改善箇所説明図

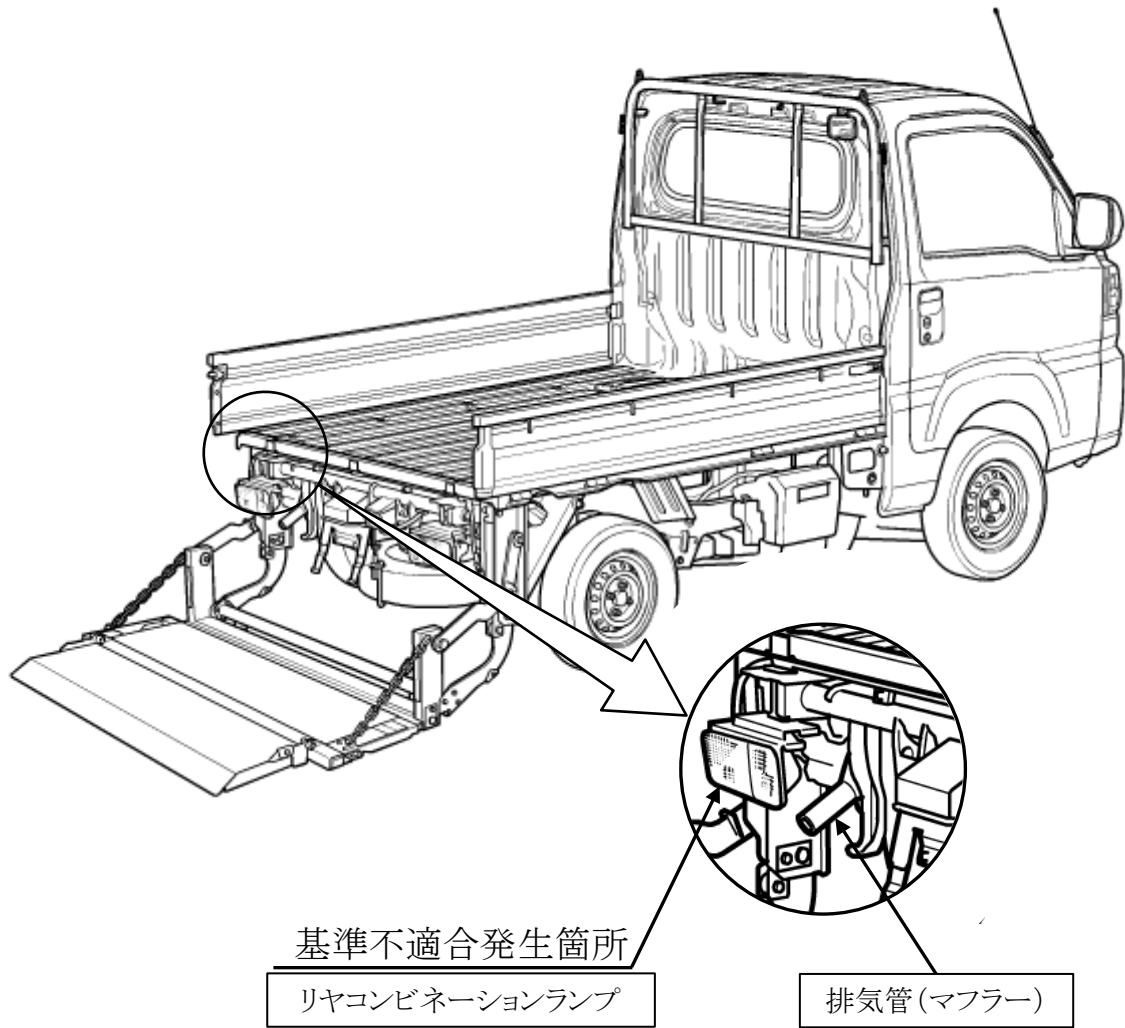
注: は交換する部品を示す。

コンパクトテールリフト仕様車において、排気管の排気ガス出口位置の設定が不適切なため、連続した登坂走行等によって左側リヤコンビネーションランプが高温になることがある。そのため、そのままの状態で使用を続けると、当該ランプの樹脂部分が溶損し、最悪の場合、不灯になるおそれがある。

全車両、排気管を対策品と交換する。また、左側リヤコンビネーションランプを新品と交換する。

運転者席側シート下の車台番号打刻末尾の上側に黄色ペイントを塗布する。
